- Ihre Schreiben an: Landesbüro der Naturschutzverbände NRW, Oberhausen, vom 02.06.2022, AZ.: A 61-10002-22-27 und 10003-22-27
- **Stellungnahme des BUND-Landesverbands NRW im Rahmen der frühzeitigen Beteiligung zur 45. Änderung des FNP „SO Nordsternpark“ und zur 1. Änderung des Bebauungsplan III/39 „Gewerbegebiet Merkstein-Süd“, Az. Landesbüro der Naturschutzverbände: AC/ 325/22 und 266/07**

## **Bebauungsplan III/39 – 1. Änderung „Gewerbegebiet Merkstein-Süd“ 45. Änderung des Flächennutzungsplans „SO Nordsternpark“**

**Bebauungsplan III/39 – 1. Änderung "Gewerbegebiet Merkstein-Süd"**  
Ihr Schreiben vom 08.06.2022

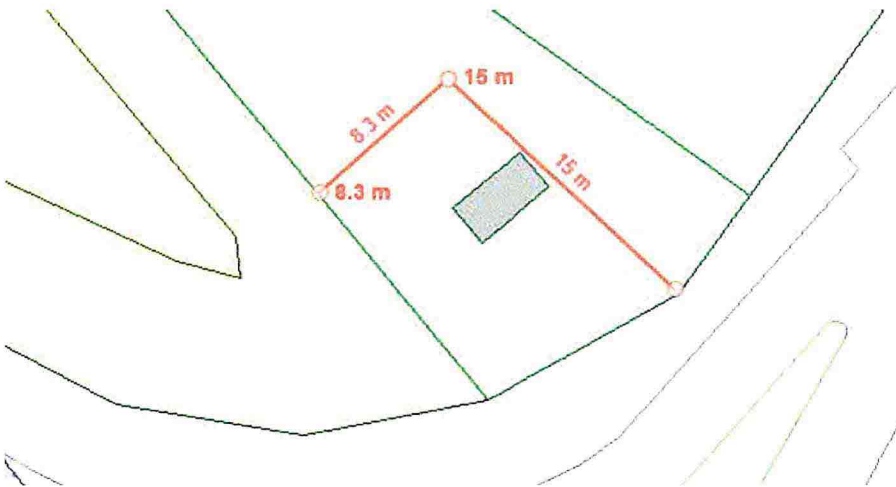
nach interner Rücksprache möchte ich dir mitteilen, dass die südliche Ecke der 1. Änderung des Bebauungsplanes III/39 weiterhin für die Verbesserung der Verkehrssicherheit von einer Bebauung freigehalten werden soll. Hierbei handelt es sich um eine langfristige Entwicklungsziel dessen Flächensicherung aus Sicht der StädteRegion Aachen im Verfahren zur 1. Änderung wichtig ist.

Im Rahmen der internen Rücksprache habe ich eine mögliche Freihaltefläche auf skizziert (siehe Anhang bzw. Screenshot). Diese beinhaltet hauptsächlich den Standort der Trafostation mit deren Eingrünung.

Mit dieser Fläche würde die Variante V 1 aus der Stellungnahme vom 25.07.2022 gesichert. Weitergehend würde eine weitere Variante V 2 gesichert, die das Einlaufbauwerk nördlich umgeht gesichert.

Ob hier im weiteren Verfahren ein GFL, Verkehrsfläche besondere Zweckbestimmung oder eine Verkehrsfläche festgesetzt wird bleibt der Stadt Herzogenrath überlassen. In diesem Bereich sollte jedoch die Baugrenze zurückgenommen werden.

Zum Verlauf der Baugrenze ist zusätzlich anzumerken, dass die Baugrenze im Urplan einen Abstand von 2,00 m von der Straßenbegrenzung der Straße Nordsternpark hat. Dieser Abstand sollte in der Planzeichnung wieder hergestellt werden, damit der planerische Grundgedanke des Urplanes, eine Fuge zwischen der öffentlichen Erschließung und den privaten Bauflächen zu gewährleisten, weiterhin Bestand hat.
